*Ministero della cultura*SOPRINTENDENZA SPECIALE PER IL PIANO NAZIONALE  
DI RIPRESA E RESILIENZA*Roma (vedi intestazione digitale)*

*Al*Ministero dell'Ambiente  
e della Sicurezza Energetica  
Direzione Generale Valutazioni Ambientali  
Divisione V – Procedure di valutazione VIA e VAS  
VA@pec.mite.gov.it*Al*Ministero dell'Ambiente  
e della Sicurezza Energetica  
Commissione Tecnica PNRR-PNIEC  
compniec@pec.mite.gov.it*Alla*Società Wind Italy 1 S.r.l.  
winditaly1@legalmail.it**OGGETTO: [ID: 9273]** Progetto per la realizzazione di un impianto eolico di potenza nominale 48 MW da realizzarsi in comune di Manciano (GR), loc. Montauto. Procedimento di VIA - PNIEC.**Proponente:** Wind Italy 1 S.r.l.

Procedura: Valutazione di Impatto Ambientale ai sensi dell'art. 23 del D.Lgs. 152/2006.

**Richiesta di Integrazioni Mic***E. p.c.*Alla Soprintendenza Archeologia  
Belle Arti e Paesaggio  
per le province di Siena, Grosseto e Arezzo  
sabap-si@pec.cultura.gov.itAlla Soprintendenza Archeologia  
Belle Arti e Paesaggio  
per la provincia di Viterbo e per l'Etruria Meridionale  
sabap-vt-em@pec.cultura.gov.itAl Servizio II – Scavi e tutela del  
patrimonio archeologico della DG ABAPAl Se

Localizzazione del progetto identificato con ID 9273 nel quadro della pianificazione paesaggistica di Toscana e Lazio

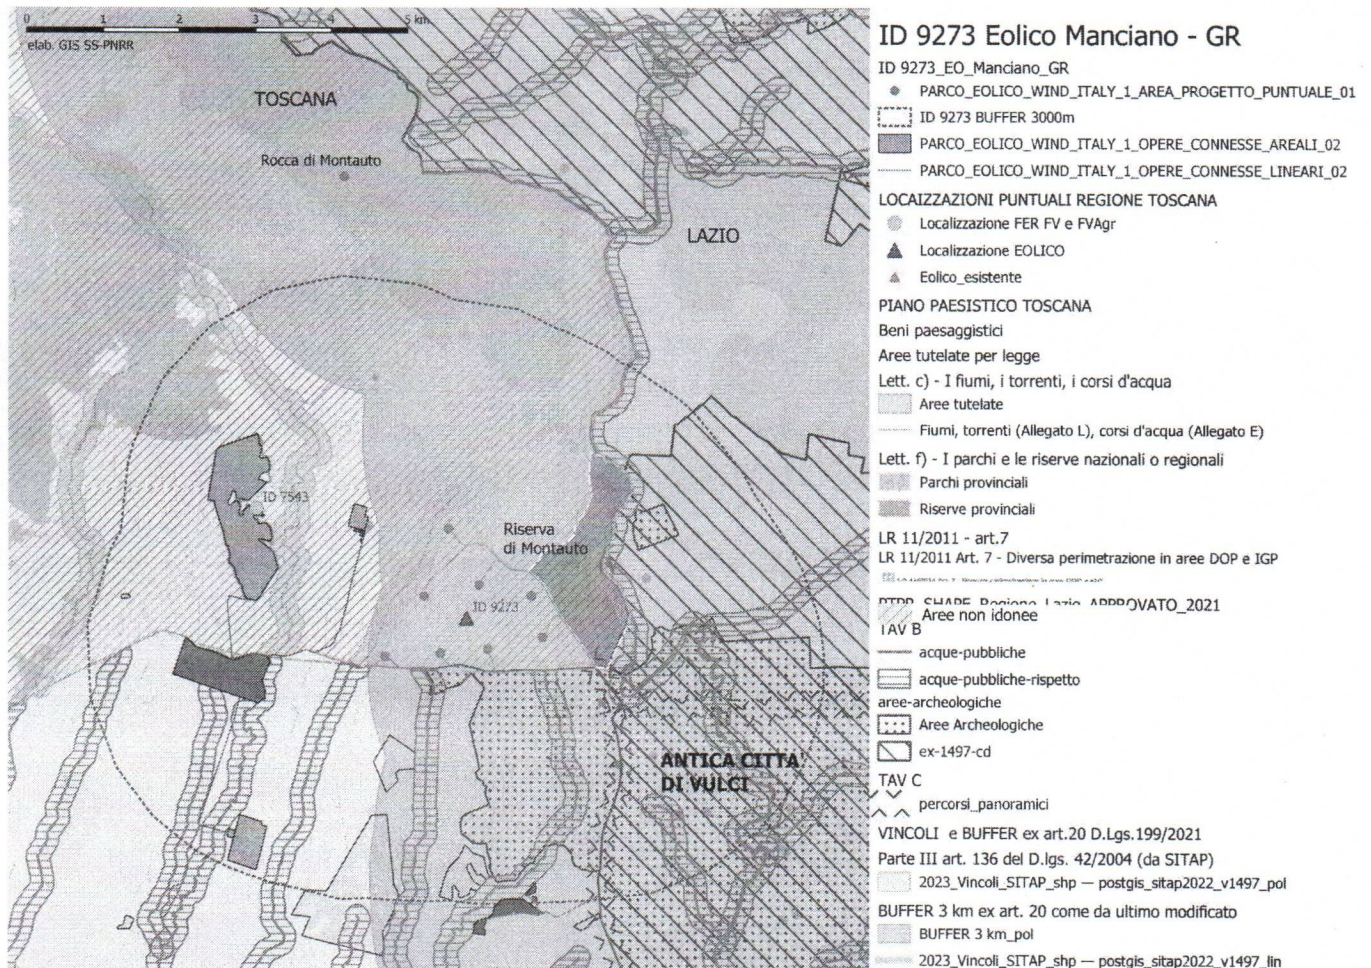
**CONSIDERATO** che, con riferimento ai contenuti del PIT/PPR (Piano di Indirizzo Territoriale con valenza di Piano Paesaggistico Regionale) della Regione Toscana, l'area di intervento ricade nell'Ambito di paesaggio n.20, Bassa Maremma e ripiani tufacei, e che per la verifica di coerenza rispetto agli specifici obiettivi del piano l'area ricade:

- Invariante strutturale II, "I caratteri ecosistemici del paesaggio", nodo degli agroecosistemi;
- Invariante strutturale IV "I caratteri morfotipologici dei paesaggi rurali", morfotipo 05 dei seminativi semplici a maglia medio-ampia di impronta tradizionale.

**2)** approfondimento della analisi per la verifica di coerenza con gli obiettivi, le direttive e le prescrizioni del PIT/PPR (Piano di Indirizzo Territoriale con valenza di Piano Paesaggistico Regionale) della Regione Toscana, in particolare rispetto a:

- Invariante strutturale II, "I caratteri ecosistemici del paesaggio", nodo degli agroecosistemi;
- Invariante strutturale IV "I caratteri morfotipologici dei paesaggi rurali", morfotipo 05 dei seminativi semplici a maglia medio-ampia di impronta tradizionale.

L'impianto identificato con ID 9273e gli impianti fotovoltaici ed eolici realizzati e in progetto entro i buffer di 3, 10 e 20km

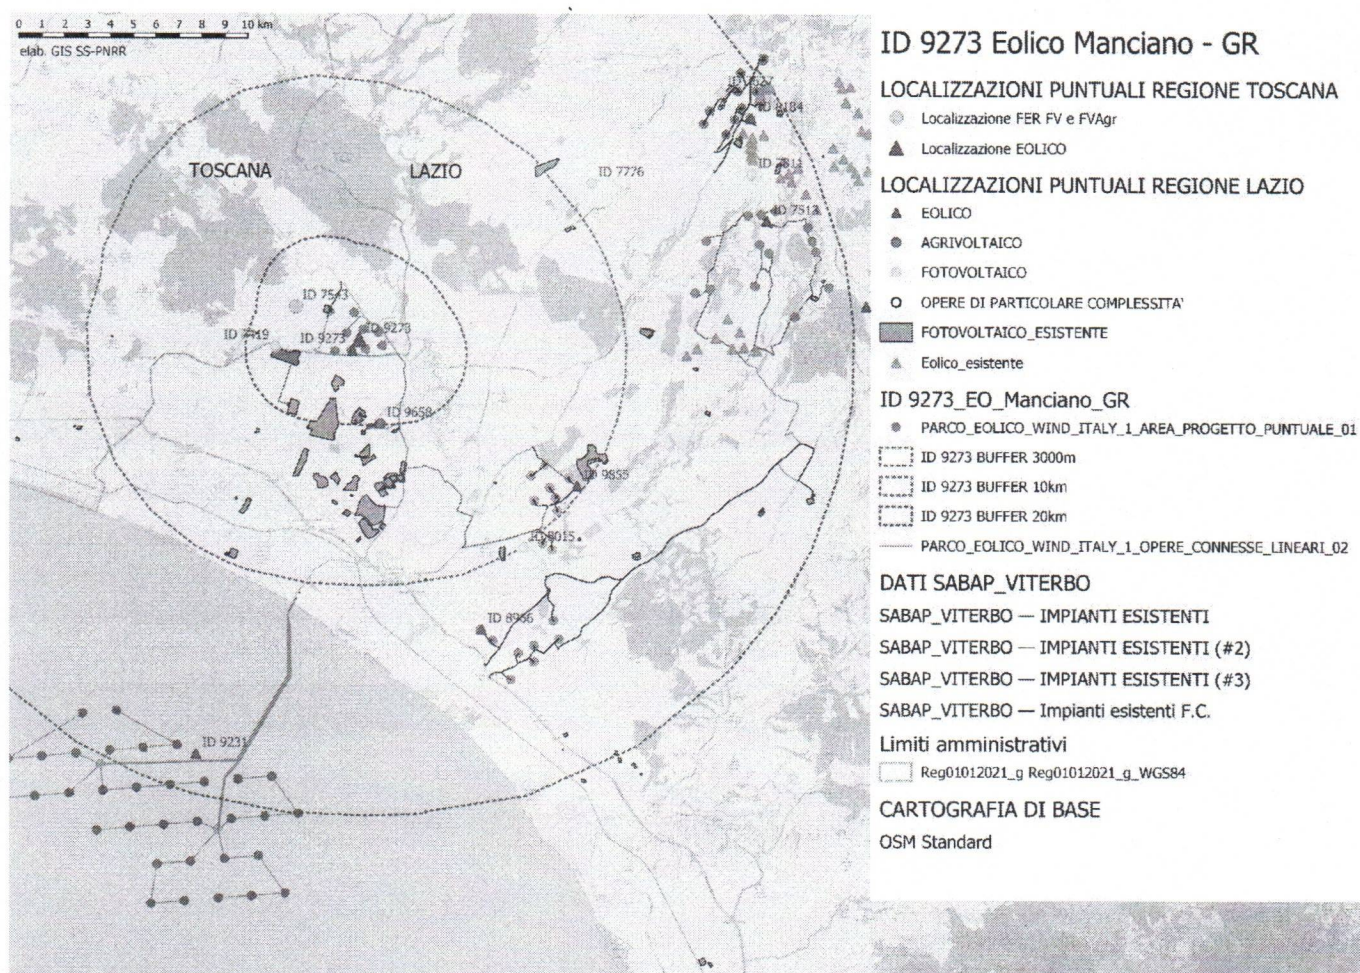
**CONSIDERATO** che, con particolare riguardo al territorio della confinante Regione Lazio, si registra un elevato numero di impianti da FER già realizzati o in fase di autorizzazione, e dunque si evidenzia la necessità di porre particolare attenzione nella valutazione degli impatti cumulativi con gli altri impianti, che nell'elaborato 2799\_5186\_MAN\_SIA\_R04\_Rev0, "Valutazione degli impatti cumulativi" sono semplicemente elencati senza lo sviluppo di specifiche analisi valutative;

**4)** Verifica analitica degli impatti cumulativi del progetto in esame, considerando la covisibilità con altri impianti esistenti e in fase di autorizzazione entro un buffer (AVIC) di almeno 20 km, riportando le effettive altezze di progetto, e sviluppando indagini analitiche per la valutazione del livello di impatto e dell'effetto selva. La covisibilità può essere in combinazione, quando diversi impianti sono compresi nell'arco di visione dell'osservatore allo stesso tempo, o in successione, quando l'osservatore deve girarsi per vedere i diversi impianti. Si possono invece avere effetti sequenziali, quando l'osservatore deve muoversi in un altro punto per cogliere i diversi impianti. Un idoneo strumento di analisi è il calcolo dell'Indice di Visione Azimutale, che può essere sviluppato in funzione dei diversi punti di osservazione, ed esprime il livello di occupazione del campo visivo orizzontale in cui sono cumulabili gruppi di aerogeneratori visibili con continuità dalla sinistra alla destra del campo visivo medio dell'occhio umano (considerato pari a 100° con

visione di tipo statico). Due gruppi di aerogeneratori esistenti e/o di progetto si considerano continui, e dunque concorrenti alla definizione dell'ampiezza del campo visivo occupato dagli aerogeneratori, quando l'angolo azimutale di visione libera tra due gruppi contigui sia minore dell'angolo azimutale caratteristico dell'occhio umano, assunto pari a 50°;

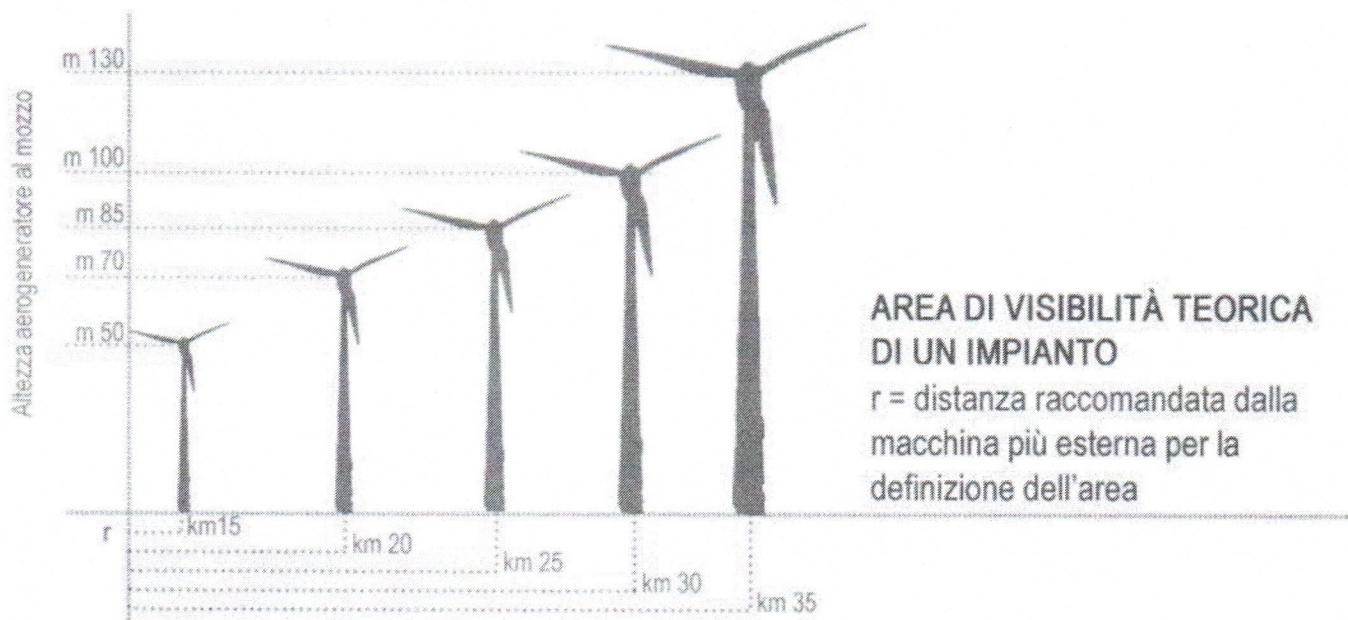
**CONSIDERATO** che nell'elaborato 2799\_5186\_MAN\_SIA\_R04\_Rev0 "Valutazione degli impatti cumulativi, viene considerato un buffer pari a 10km che rappresenta, ai sensi del D.M. 10-9-2010 "Linee guida per l'autorizzazione degli impianti alimentati da fonti rinnovabili. Allegato 4, 3. Impatto visivo ed impatto sui beni culturali e sul paesaggio", il buffer esclusivamente ricognitorio per l'individuazione dei centri abitati e dei beni culturali e paesaggistici riconosciuti come tali ai sensi del D.Lgs. n. 42/2004, pari a 50 volte l'altezza complessiva del singolo aerogeneratore, che tuttavia non è sufficiente alla valutazione dell'impatto visivo, così come ampiamente stabilito in letteratura scientifica e riportato, da ultimo, nelle "**Linee guida per la valutazione di impatto ambientale degli impianti eolici, Regione Toscana**, Direzione Generale della Presidenza, Area di Coordinamento Attività Legislative, Giuridiche e Istituzionali, Settore Valutazione di Impatto Ambientale - Opere pubbliche di interesse strategico, 2004", disponibili sul sito istituzionale della Regione Toscana con aggiornamento al 08.02.2013, che definiscono l'AIVAT - area di impatto visivo assoluto teorico – **come un'area circolare di raggio pari alla massima distanza da cui l'impianto eolico risulta teoricamente visibile nelle migliori condizioni atmosferiche, secondo la sensibilità dell'occhio umano e le condizioni geografiche.**
